RESOLUCIÓN N° 002092 (24 SEP. 2024)

“Por la cual se resuelven unos recursos de reposición interpuestos en contra de la Resolución 1351 del 5 de julio de 2024 y se toman otras determinaciones”

Por medio de la Resolución 1351 del 5 de julio de 2024, esta Autoridad Nacional autorizó la modificación de la Licencia Ambiental otorgada mediante Resolución 1326 del 05 de agosto de 2020 (modificación 1 de la Licencia Ambiental del proyecto UPME 01 de 2013 (Soacha – Tequendama).

Figura 1 Ubicación de la plaza de tendido 2 sobre la unidad de cobertura de otros cultivos transitorios

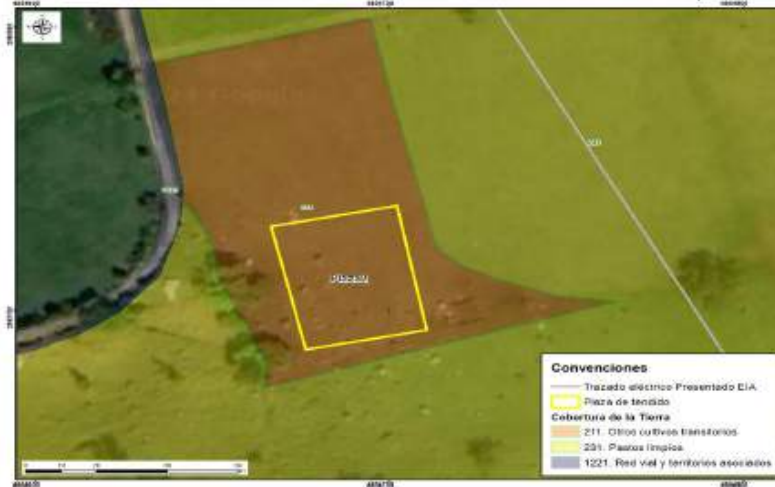
Conforme lo establecido en la zonificación del DMI, adoptada en la Resolución 1596 del 2 de junio de 2006, la plaza de tendido 2 se ubica dentro en una zona de producción y subzona agroforestal sostenible y una zona de protección absoluta. No obstante, tal y como se referenció en el complemento al EIA, dicha área se encuentra dentro de una cobertura de cultivos transitorios (Ver Figura 1 y Fotografía 1), razón por la cual, no es necesario realizar mantenimiento tipo rocería o aprovechamiento forestal. Al no realizarse estas intervenciones no se afectarán los valores de conservación de estas zonas establecidos en la zonificación del área protegida, según se observan en las siguientes imágenes:

Figura 3 Coberturas Plaza de tendido 9

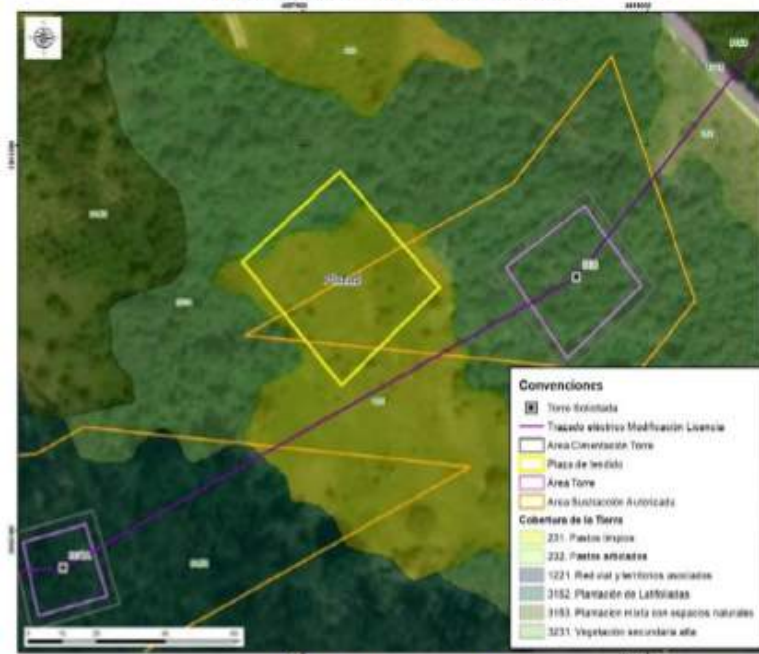
En las siguientes figuras se presenta la cobertura actual de la plaza de tendido y el área donde se localiza:

Figura Cobertura Acc-306

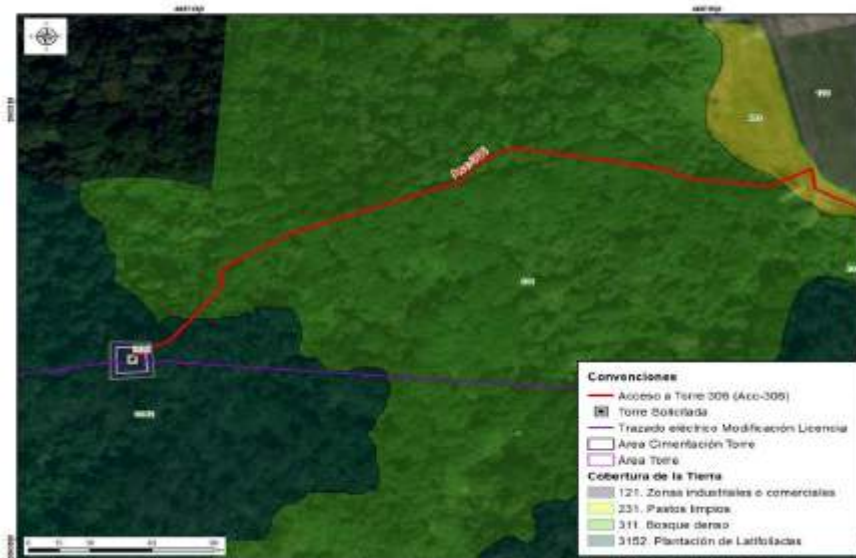
cobertura de bosque denso y de plantación latifoliadas que permite llegar al sitio de torre 306, tal y como se observa en las siguientes figuras.

Figura 12 Ingreso Acc-307 a torre 307

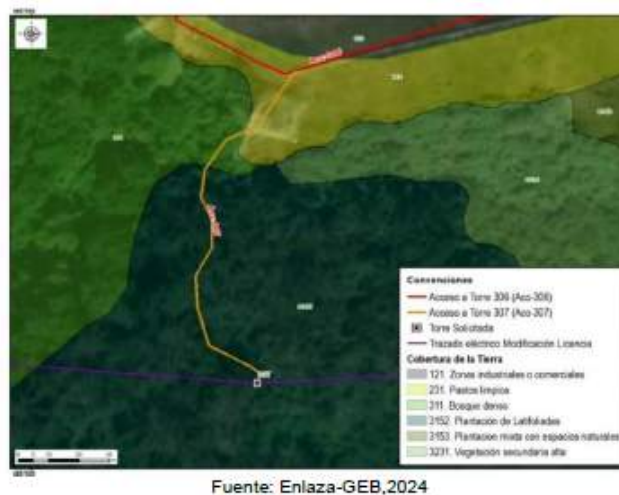
Para llegar al ingreso al acceso acc-307 se inicia en el carreteable privado de la subestación acc-306 por aproximadamente 110 m, el cual se ubica sobre una cobertura de zonas industriales o comerciales. Posteriormente, se continua sobre un camino con cobertura de pastos limpios, bordeando el cerramiento de la subestación por aproximadamente 300 m km hasta llegar al ingreso del acceso acc-307 correspondiente al sendero existente de cobertura de bosque denso y de plantación latifoliadas por aproximadamente 130.49 m hasta llegar al sitio de la torre 307, como se observa en las figuras 1

Figura 26 Coberturas Acc-310

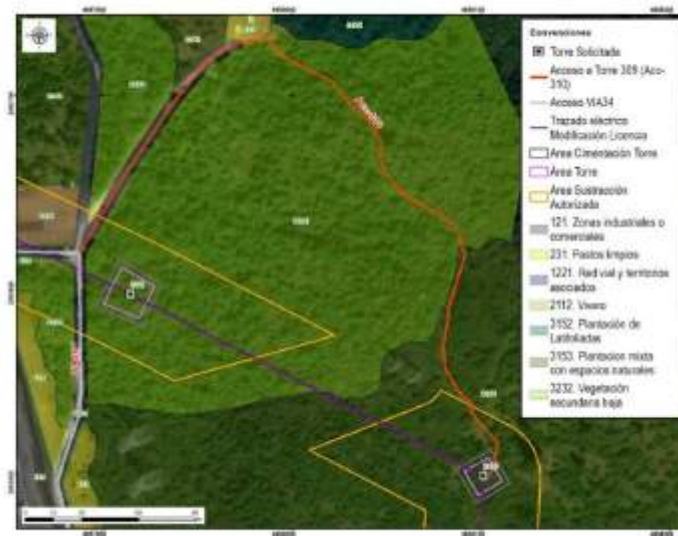
De acuerdo con las condiciones del acceso, es relevante aclarar a la autoridad que este no requiere solicitud de permiso de aprovechamiento forestal. Al respecto, se considera técnicamente que el acceso sendero está intervenido del Bosque Renace, aspecto que no hace necesario realizar mantenimientos tipo rocería como tampoco aprovechamiento forestal para este tramo. Sin embargo, los últimos 40 metros del acceso proyectado para llegar al sitio de torre se encuentra en cobertura de plantación mixta con espacios naturales en los cuales se requiere actividades de rocería para el ingreso de materiales y equipos para la construcción de la torre, como se mencionó en la tabla 3-8 Descripción de accesos a sitios de torre del complemento del EIA.

Figura 31 Acc-311 en la zonificación y sub-zonificación del DMI

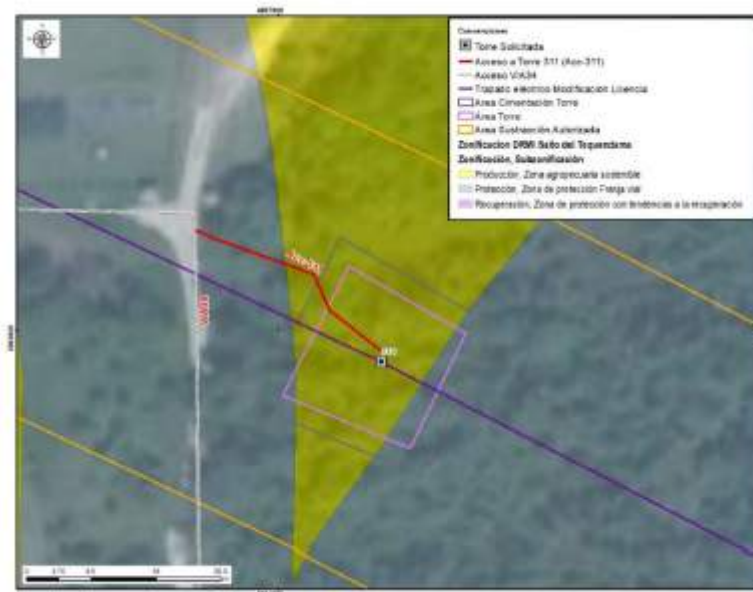
Respecto a lo mencionado por ANLA en sus argumentos en cuanto a la discrepancia entre lo evidenciado en la visita de evaluación y lo presentado en el MAG sobre la rocería planteada, se aclara que se realizarán actividades de mantenimiento tipo rocería, teniendo en cuenta las características mencionadas anteriormente y, por lo tanto, se considera que se presenta consistencia con lo reportado en el MAG. Al respecto, es pertinente aclarar que

Figura 34 Acc-312 en la zonificación y sub-zonificación del DMI

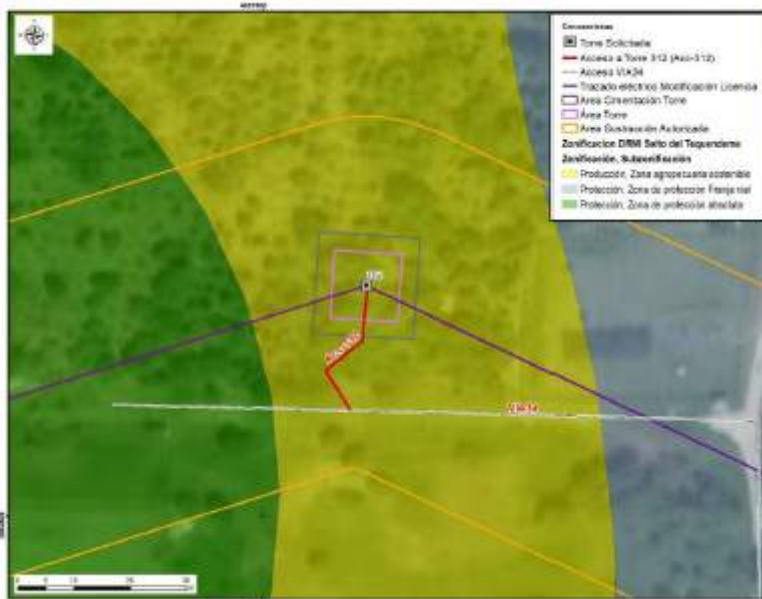
El camino/sendero ACC-312 se encuentra sobre cobertura de plantación mixta con espacios naturales, en el cual no es necesario tramitar el permiso de aprovechamiento forestal. Por el tipo de cobertura, tampoco se requieren actividades de mantenimiento tipo rocería, pues las características de la vegetación del acceso y el ingreso de los materiales y equipos para la construcción y montaje de la torre 312 se realizará de manera peatonal, como se menciona en la tabla 3-8 Descripción de accesos a sitios de torre del capítulo 3. Descripción del proyecto del complemento del EIA. Asimismo, la longitud es de aproximadamente 26.50m hasta el sitio de torre, razón por la cual, no se justifica un

Figura 1 Área de influencia total para el proyecto

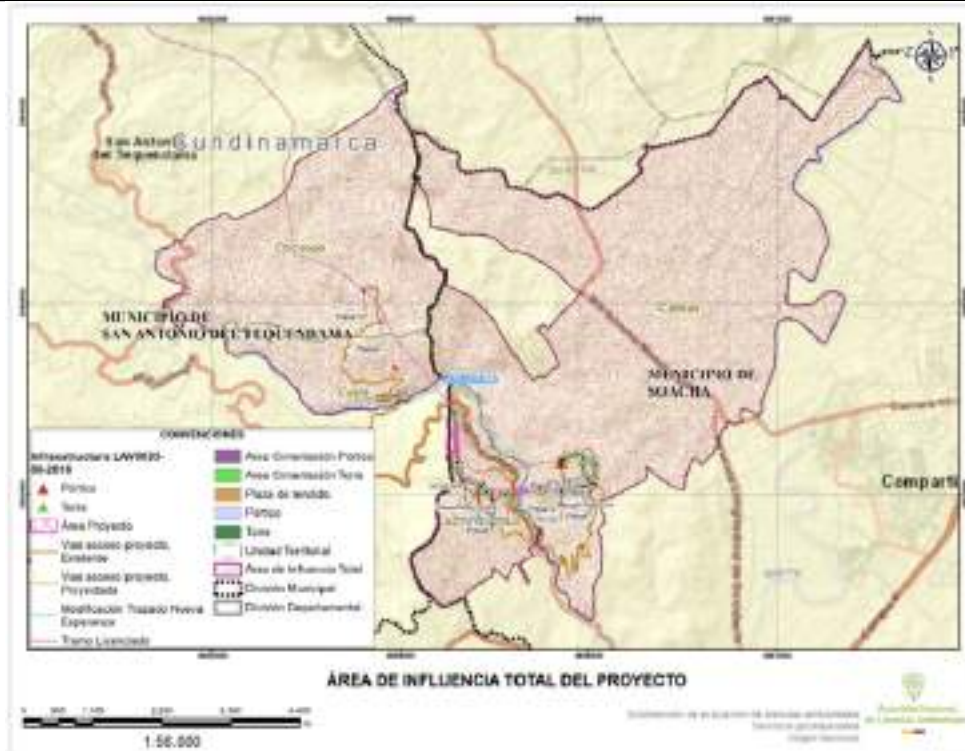
Frente a lo expuesto el Equipo Evaluador Ambiental de la ANLA, realizó la verificación de la información considerada en el concepto técnico 4703 del 05 de julio de 2024 que sirvió de sustento para emitir la Resolución 1351 del 5 de julio de 2024, en el cual señala que el área de influencia total del proyecto incorpora las Veredas San Francisco y Canoas en jurisdicción del municipio de Soacha; y veredas Cúcio y Chicaque en el municipio de San Antonio del Tequendama, como se presenta en la siguiente figura:
